**INFORME DE HITO DE CONTROL
N° 016-2024-OCI/5323-SCC**

**“EJECUCIÓN DE LA OBRA: CREACIÓN DEL SERVICIO DE
PRÁCTICA DEPORTIVA Y/O RECREATIVA EN LA ASOCIACIÓN DE
VIVIENDA VISTA ALEGRE MZ. 47 LT. 02 DEL DISTRITO DE
CORONEL GREGORIO ALBARRACÍN LANCHIPA DE LA
PROVINCIA DE TACNA DEL DEPARTAMENTO DE TACNA”**

**HITO DE CONTROL N° 2 – EJECUCIÓN AL MES DE
JUNIO DE 2024**

Imagen n.º 1. Ubicación del ingreso principal del recinto deportivo, según el plano DIN-01 Detalle de ingresos.

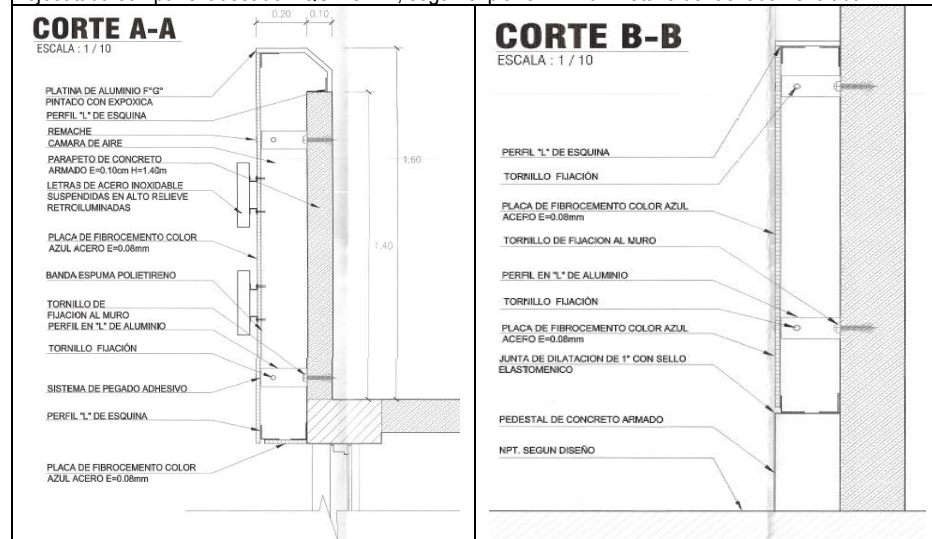
El 19 de mayo de 2023, la entidad, mediante Resolución de Gerencia Municipal n.º 260-2023-GM/MDCGAL, aprobó el expediente técnico de la obra. De la revisión de este, se identificaron los planos DIN-01 - Detalle de ingresos y DFV-01 - Detalle de fachada ventilada, en el que se establece en el ingreso principal del recinto deportivo, la ejecución de una fachada de tipo ventilada con “Panel adosado *EQUITONE* con subestructura de aluminio acabado color azul acero”; así como el detalle de dicha fachada, con las características, el alcance y la forma que definen su ejecución; es decir, ubicación, acotamiento, elevación, pedestal de apoyo, cortes, consideraciones técnicas y especificaciones, conforme se muestra a continuación:

Sin embargo, de la verificación a dicho expediente técnico, se advierte que los trabajos detallados en los planos antes mencionados, no están considerados en otros documentos del expediente técnico aprobado, como: memoria descriptiva, especificaciones técnicas y presupuesto de obra.

a) En el Plano DFV-01: DETALLE DE FACHADA VENTILADA, existen unos elementos parecidos a planchas de superboard (equitone), que arquitectónicamente cubren parte de la fachada de ingreso (murete de concreto armado no presupuestado), el local de Guardianía y sshh. Sobre estos elementos de superboard (equitone) se ubican las letras de identificación del complejo deportivo, en la partida 01.01.06.01.06.04 SUMINISTRO E INSTALACION DE LETRAS C/ACERO QUIRURGICO. No existe la partida referida al suministro e instalación del elemento superboard y/o equitone, en el presupuesto del expediente técnico.

Imágenes n.ºs 3 y 4. Cortes de la fachada ventilada del ingreso principal del recinto deportivo, en los que se muestran las características, el alcance y la forma en que se ejecutarán tales trabajos.

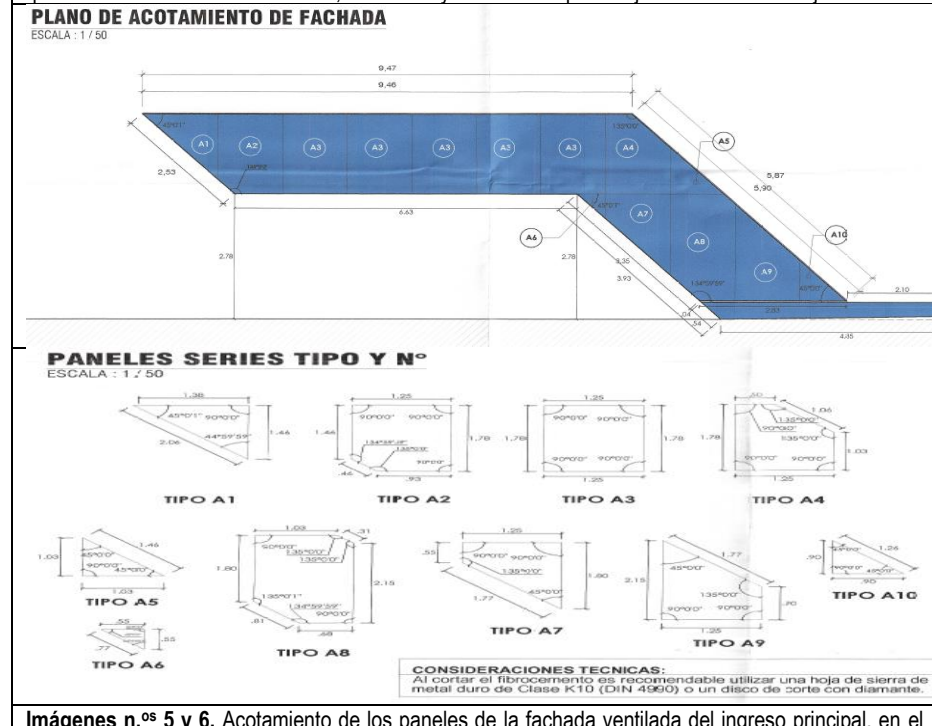
b) También existe un elemento de concreto armado cuya elevación, se identifica en el plano DFV-01: DETALLE DE FACHADA VENTILADA, que es la base donde se apoyara el juego compuesto por la estructura metálica de apoyo y el elemento superboard y/o equitone. Este elemento de concreto armado que requiere de: concreto $f_c=210$ k/cm²; Encofrado y desencofrado caravista; Concreto Acero $f_y=4200$ k/cm², tampoco está considerado en el presupuesto del expediente técnico.

c) En la partida 01.01.06 ZONA DE INGRESO Y CERCO PERIMETRICO, EXISTE UN MURETE DE CONCRETO ARMADO, ubicado encima de la losa maciza de la puerta de ingreso principal (Partida 01.01.06.01.03.06), que según plano DFV-01 DETALLE DE FACHADA VENTILADA (CORTE A-A) tiene 10 cm de espesor y según plano de estructuras E-04 (DETALLE DE PARAPETO $h=1.40$ m) tiene un espesor de 15 cm. Todo el parapeto mencionado, no tiene metrado en las siguientes tres partidas: concreto $f_c=210$ k/cm²; Encofrado y desencofrado caravista; Concreto Acero $f_y=4200$ k/cm². (...)”

Imagen n.º 7. Especificaciones del panel EQUITONE de la fachada ventilada del ingreso principal del recinto deportivo, establecidas en el plano DFV-01 Detalle de fachada ventilada.

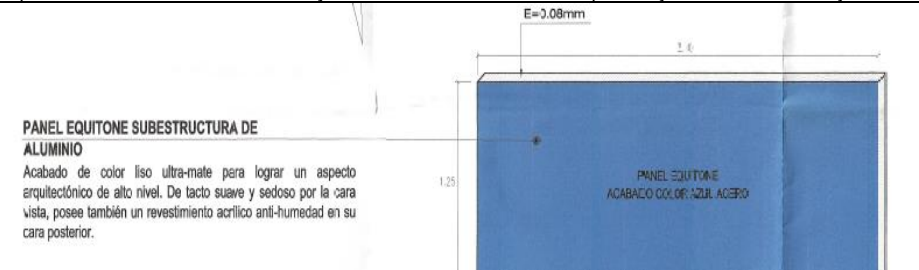
Por otro lado, ante las respuestas de la proyectista, el contratista con opinión del supervisor de obra, remitió a la entidad propuestas para la fachada ventilada, las que radican en el cambio del material de los paneles de la fachada ventilada; fundamentando que **cotizaron el panel de 8mm EQUITONE**, pero resultaría elevado el costo para su utilización. Asimismo, indicó que el material no existe en el mercado nacional ni internacional, ya que el espesor señalado en el plano DFV-01 es de 0,08mm.

Es pertinente acotar que, el hecho que el espesor del panel EQUITONE mostrado en el plano DFV-01 mencione 0,08mm no impidió que, el contratista y supervisor de obra interpreten que se refería al espesor de 8mm, prueba de ello es la cotización que estos presentaron y evaluaron respectivamente; esto significa que el dato consignado en el plano, acerca de este espesor, es atribuible a un error material¹² y no una deficiencia del expediente técnico de obra aprobado.

Por ello, el contratista viene proponiendo el cambio del panel mencionado por otros no establecidos en el expediente técnico de obra aprobado; indicando que sería **a través de una prestación adicional de obra** sin costo alguno. Dicha situación podría generar una modificación innecesaria y no indispensable¹³; pues, como ya mencionamos, **las características, alcance y formas que permiten la ejecución de la fachada ventilada**, se encuentran definidas en el plano DFV-01 contenido en el expediente técnico de obra aprobado.
